福島第一原子力発電所 特定原子力施設に係る実施計画変更比較表（第Ⅰ章 2 リスク評価 2.3 特定原子力施設における主なリスク）

福島第一原子力発電所 特定原子力施設に係る実施計画変更比較表（第Ⅱ章 2.1 原子炉压力容器・格納容器注水設備）

図2.1.3-1 1～4号機原子炉建屋からの一時間当たりの放出量推移

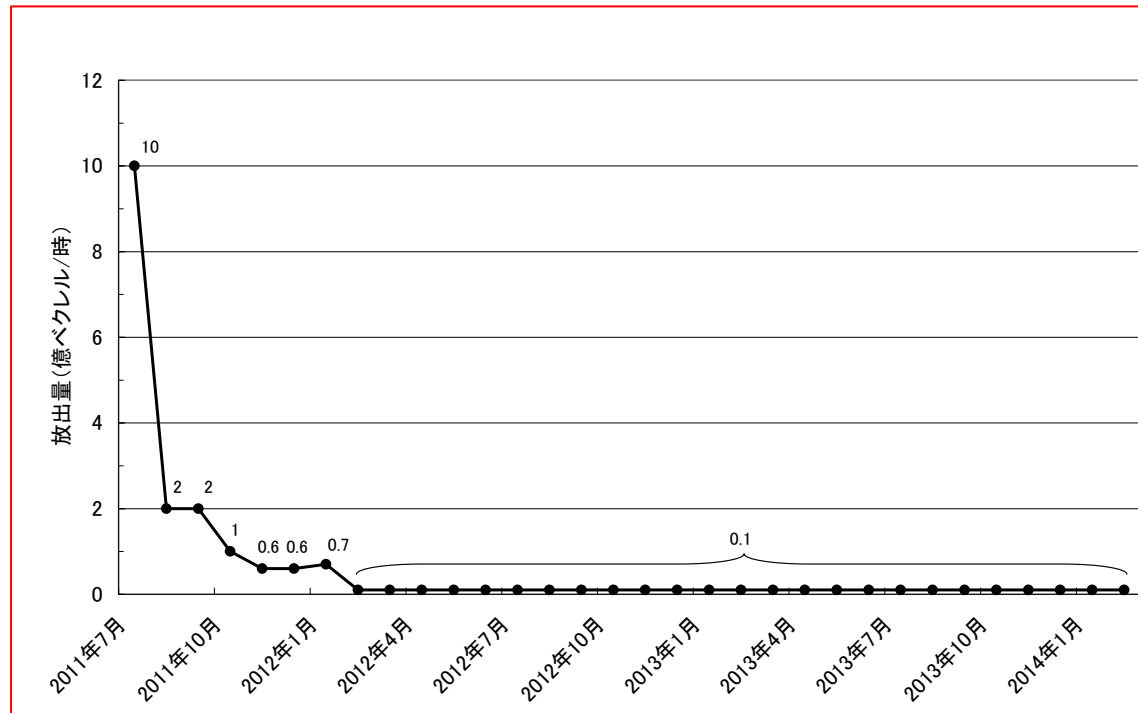
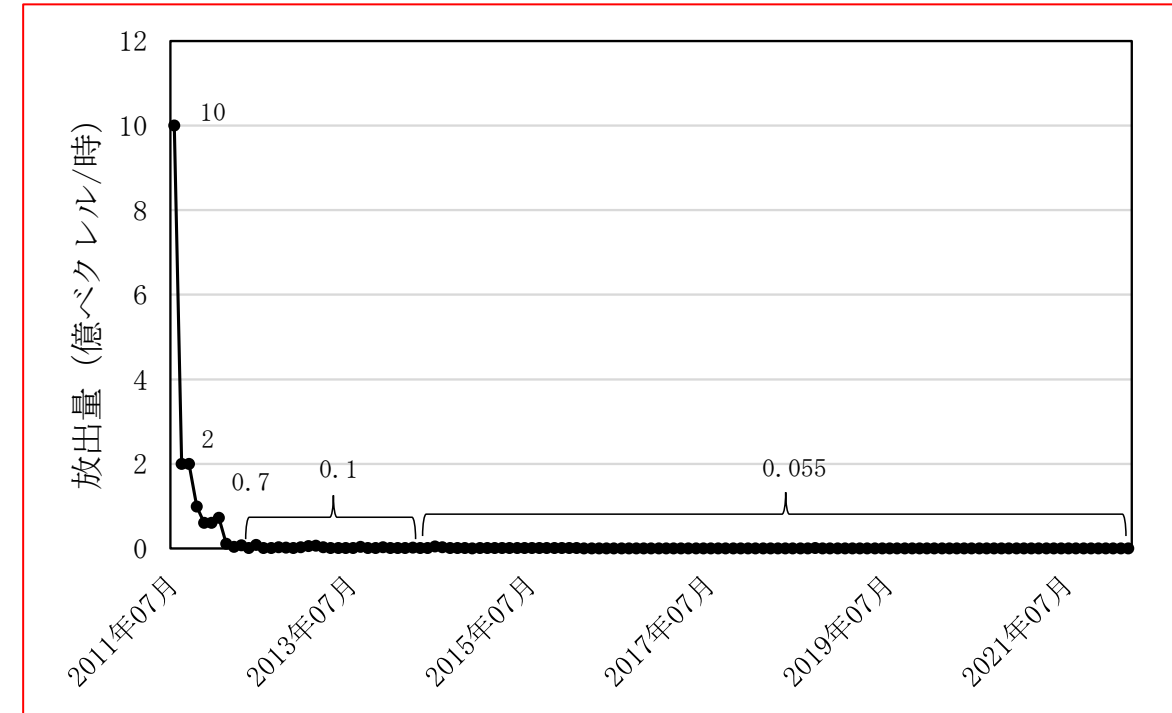
気体廃棄物の放出に関する現状反映に伴う推定放出量の変更

気体廃棄物の放出に関する現状反映のため期間及び集計対象の変更

1～4号機原子炉建屋（原子炉格納容器を含む）以外からの追加的放出は、極めて少ないと考えられるため、1～4号機原子炉建屋上部におけるサンプリング結果から検出されているCs-134及びCs-137を評価対象とし、建屋開口部等における放射性物質濃度及び空気流量等の測定結果並びに停止後の経過年数を考慮して評価した1～4号機原子炉建屋からの推定放出量を表2.1.3-1に示す。

なお、これまでの放出量の推移を図2.1.3-1に示す。

図2.2.1-1 被ばく線量計算地点(敷地境界)

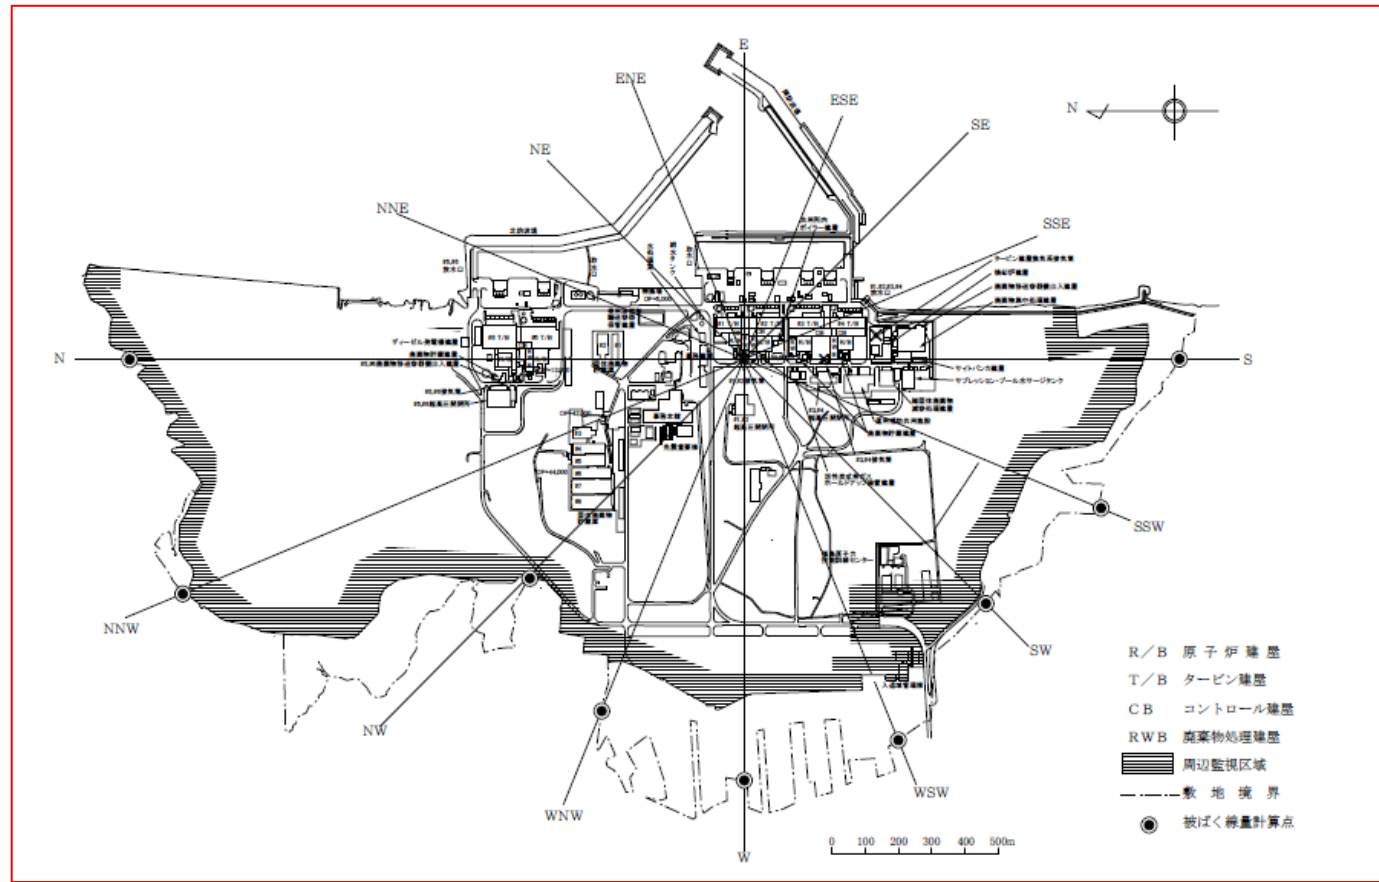
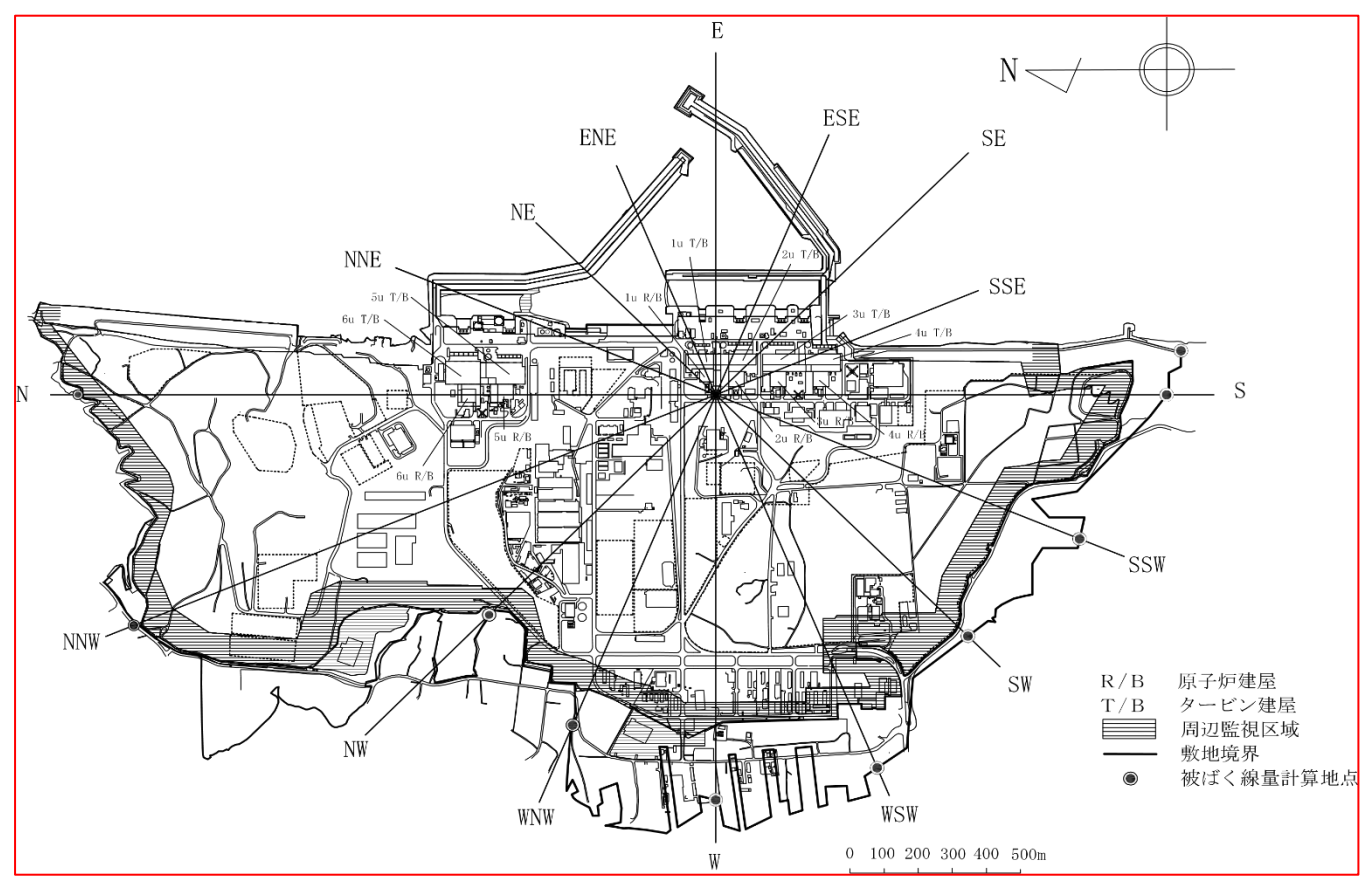
周辺監視区域の変更を反映

図2.2.1-2 沈着評価モデル

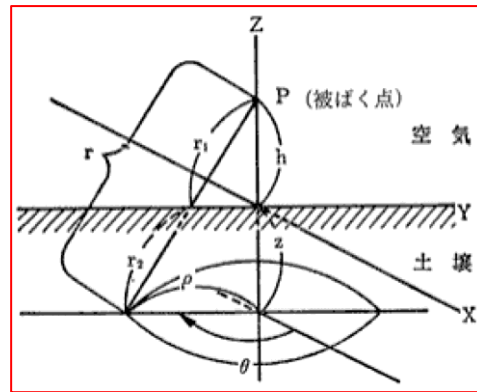
評価方法の変更に伴い削除

<削除>

図2.2.2-2 敷地境界線上の最大実効線量評価地点

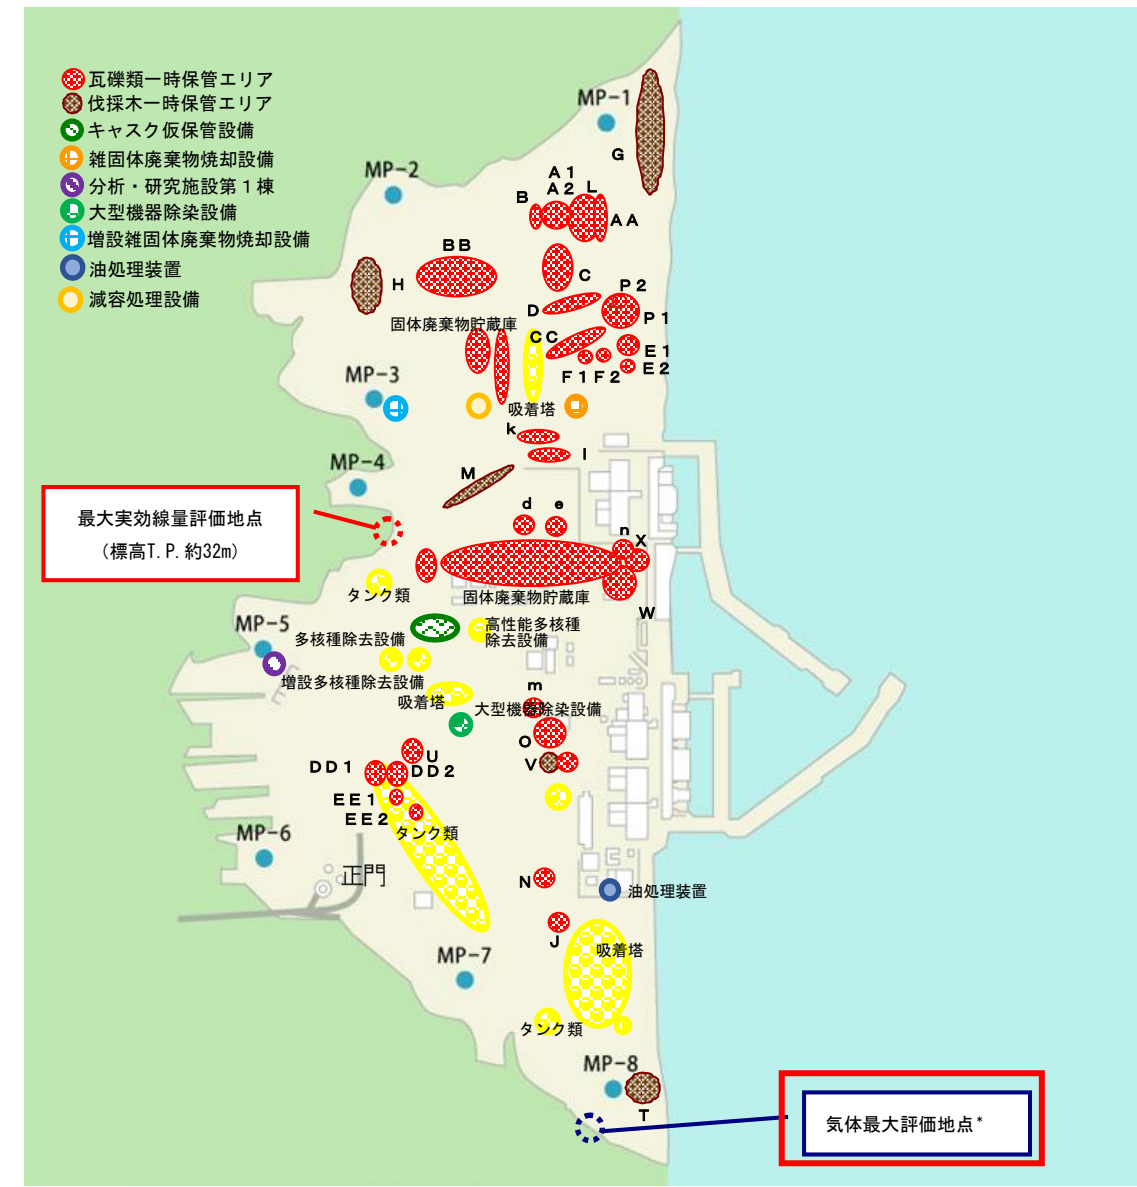
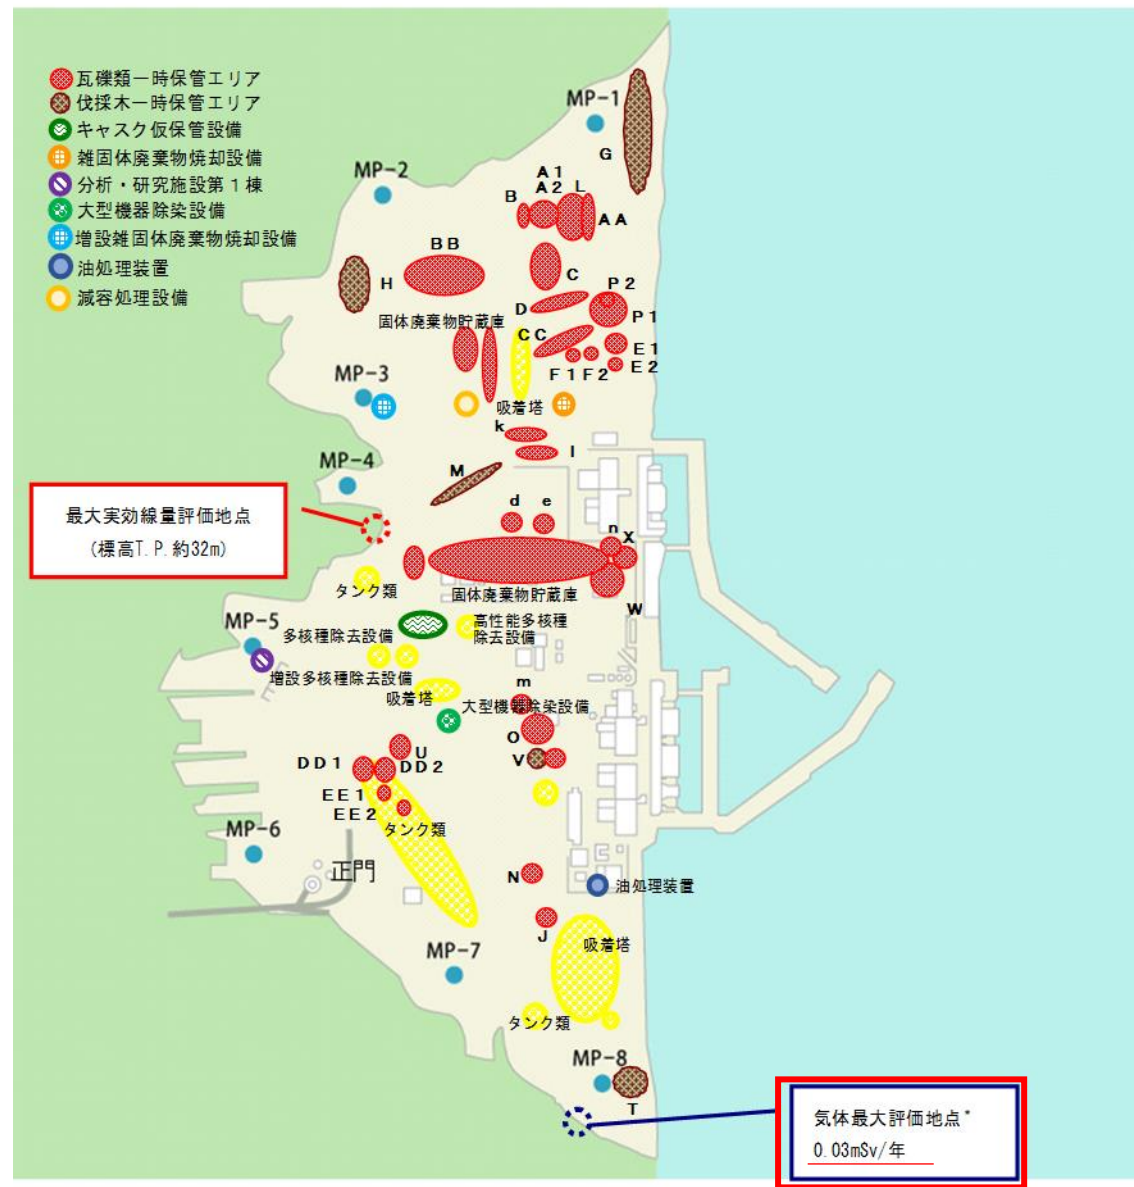
気体の線量評価の変更に伴い線量評価値を削除
（気体による敷地境界の最大線量は、南方位の地表沈着と吸入摂取による線量と南方向沿岸部の放射性雲による線量の合計であり、厳密には南方位の気体最大評価地点とは値が異なるため）
